改善箇所説明図

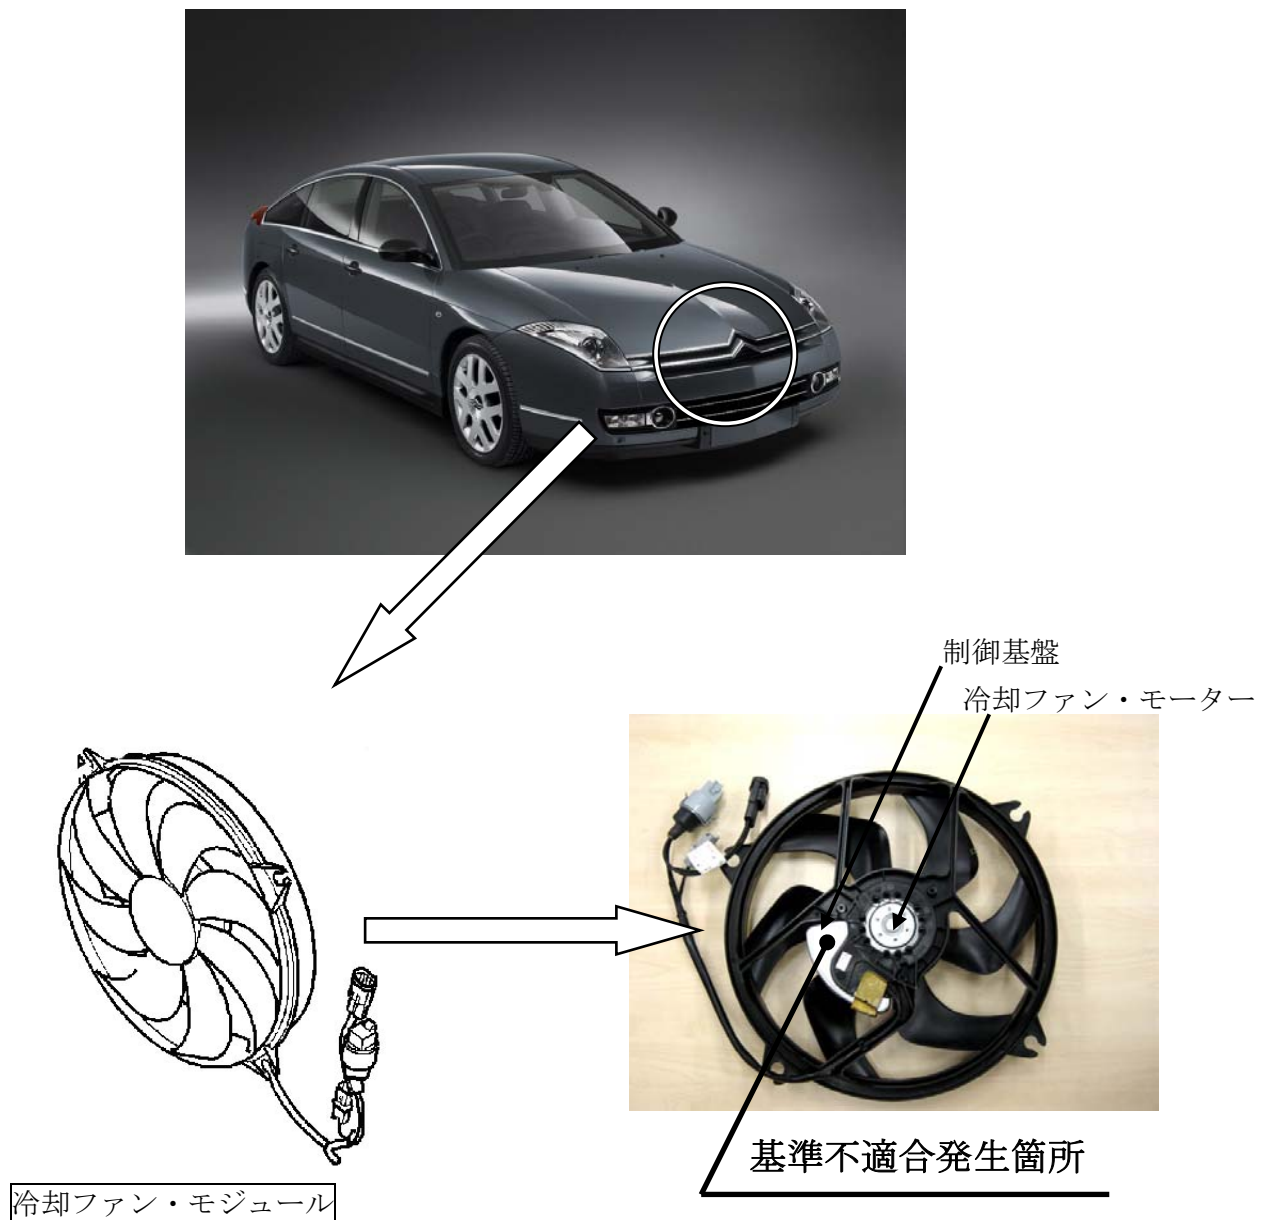
冷却ファン・モジュールのモーターの制御基盤に不良品が組み付けられているため、冷却水温が上昇しても、冷却ファンのモーターに電流が流れず、冷却ファンが作動しないことがある。そのため、そのまま使用を続けると、エンジンがオーバーヒートする、又は、制御基盤が発熱し、最悪の場合、火災に至るおそれがある。

全車両、良品の制御基盤が組み付けられている冷却ファン・モジュールと交換する。

エンジンルーム内ラジエータ上面右端部に白ペイントを塗布する。
